변경전 도면

3층 냉난방 배관 평면도(5호남관)

변경 후

5동남측(문과대학)
리모델링 공사

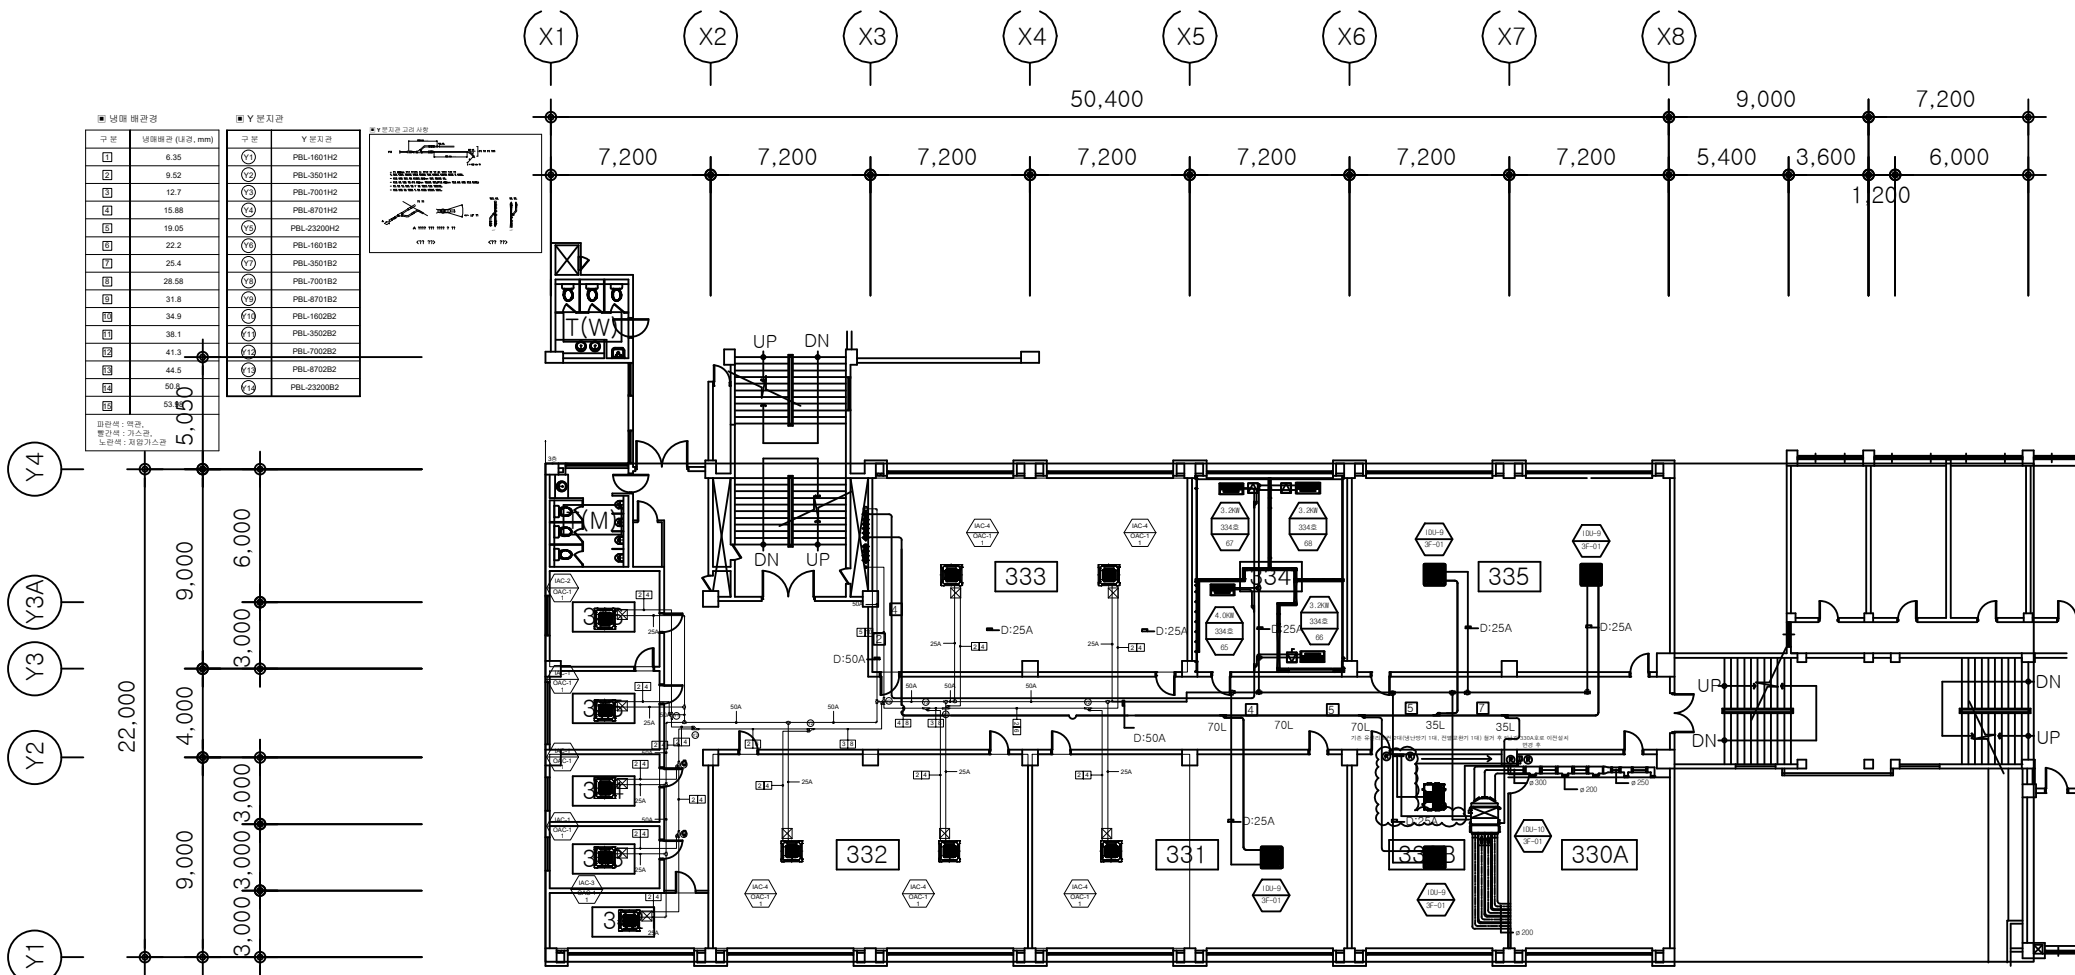
* 330A호용 전열교환기 LZ-H502SB 1대 설치 및 덕트공사 실시

지붕층 냉난방 배관 평면도(5호남관)-신설

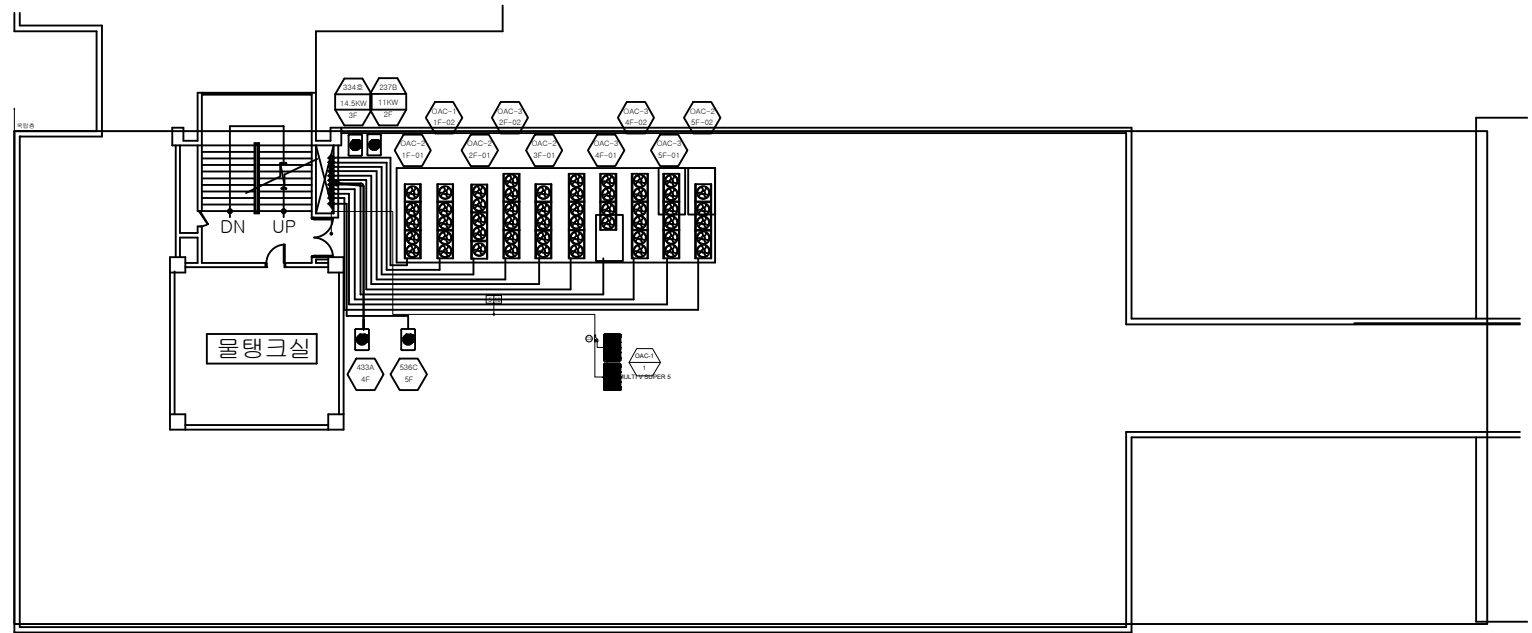
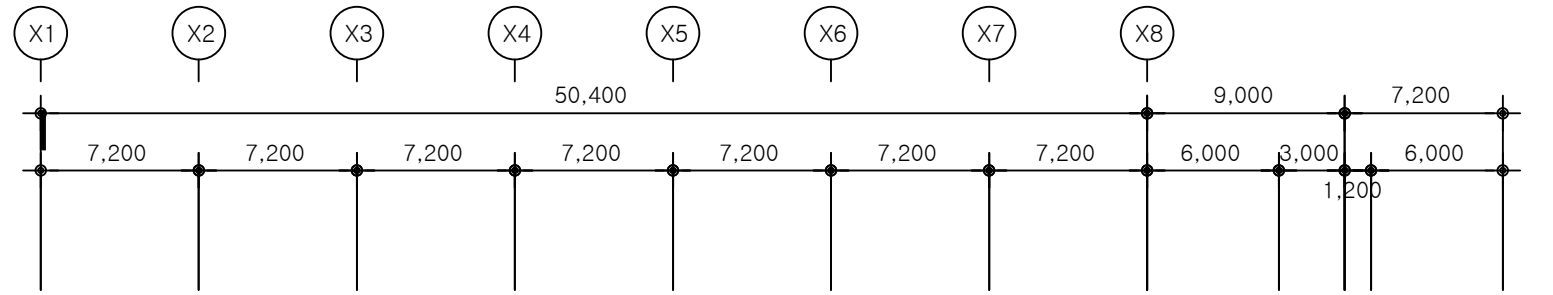
* 330A호용 전열교환기 LZ-H502SB 1대 설치 및 덕트공사 실시
